CHALET EN AUSTRALIE

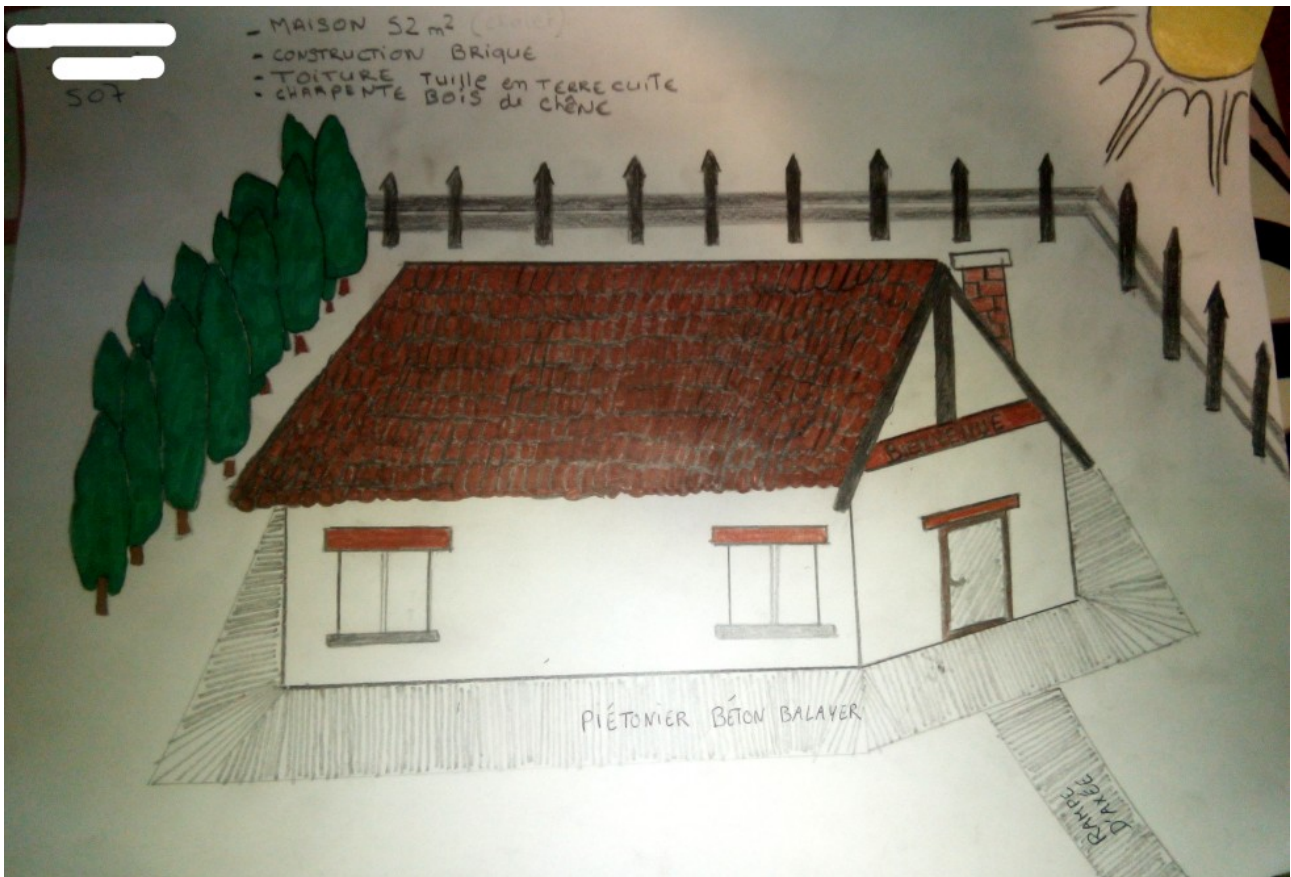
Il manque l'explication des solutions apportées par rapport au cahier des charges.
